DFE 450 / TOP 450 – Kits remplacement moteurs

⇒ Concerne uniquement les DFE 450 et DFE 450 TOP : disparition des moteurs Wellington (DS 140-60 TAC 230w), remplacés par des moteurs Ziehl Abegg (DS 140-59 TAC 230W).

Après : (Annexe 1) (version extraction remplacée)

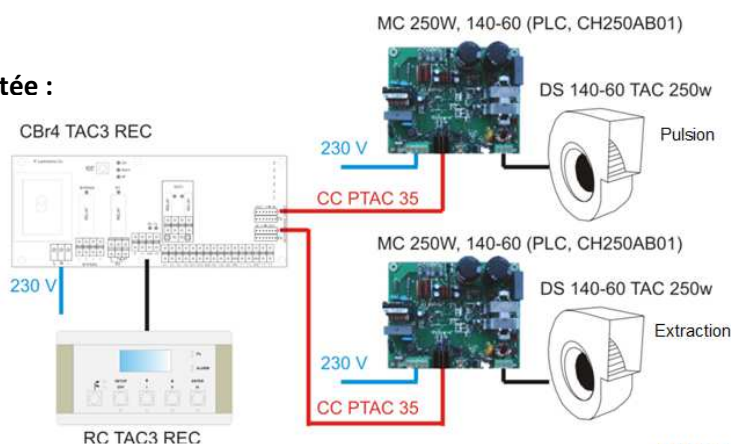
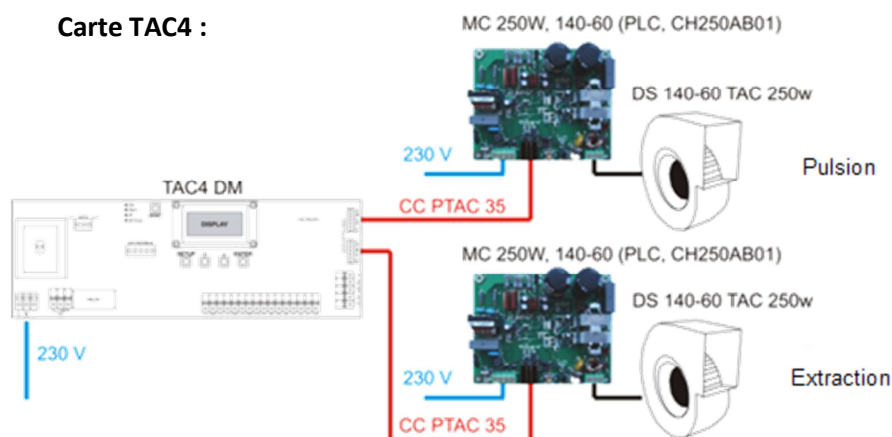
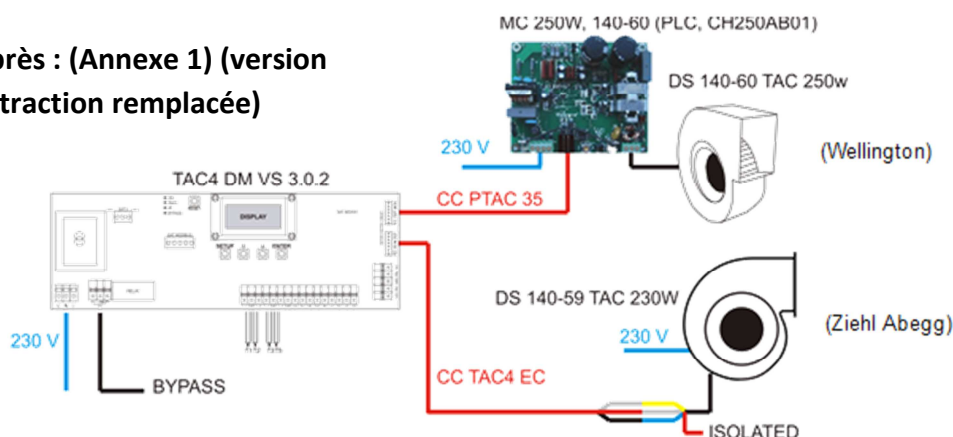
- Couper l'alimentation de l'unité.
- Retirer la platine de contrôle moteur MC 250W, 140-60 connectée au ventilateur à remplacer (attention repérer d'abord les fils 230V AC connectés sur N-P-Terre, ils seront réutilisés pour l'alimentation de ventilateur DS 140-59 TAC 230W (Annexe 1).

- Retirer le câble CC PTAC 35 qui était connecté à la platine retirée au point 1. (Annexe 1)
- Remplacement ventilateur
- Mise à jour régulation : remplacer la platine de contrôle par une TAC4 DM version 3.0.2 ou supérieure (les raccordements sont identiques sur les connecteurs correspondants).

- Connecter le câble CC TAC4 EC 80 cm au connecteur JST mâle de la nouvelle platine de contrôle TAC4 (Annexe 1)
- Raccorder le câble CC TAC4 EC 80 cm au connecteur JST mâle de la nouvelle platine de contrôle TAC4. (Annexe 1)

- Raccorder le câble d'alimentation 230V AC du ventilateur DS 140-59 TAC 230W aux phases qui étaient précédemment raccordées aux bornes N-P-Terre de la carte MC 250W (Point 2)

Annexe 2 : Distance pour perçage des trous de fixation (Diam.5) de la platine régulation sur support métallique

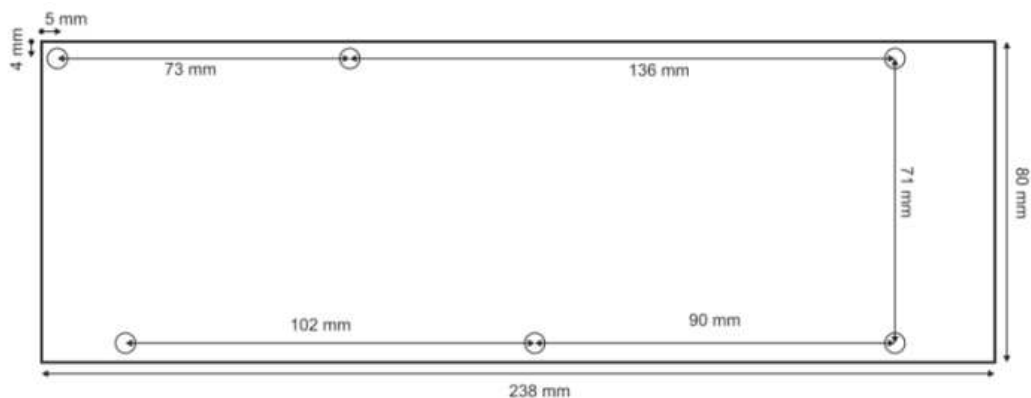
- o Si la régulation précédente était de génération TAC3, percer des trous pour fixer la nouvelle platine TAC4. (Annexe 2) **Attention** Veiller à ne pas percer trop en profondeur pour ne pas endommager une éventuelle platine contrôle encore montée derrière le support.
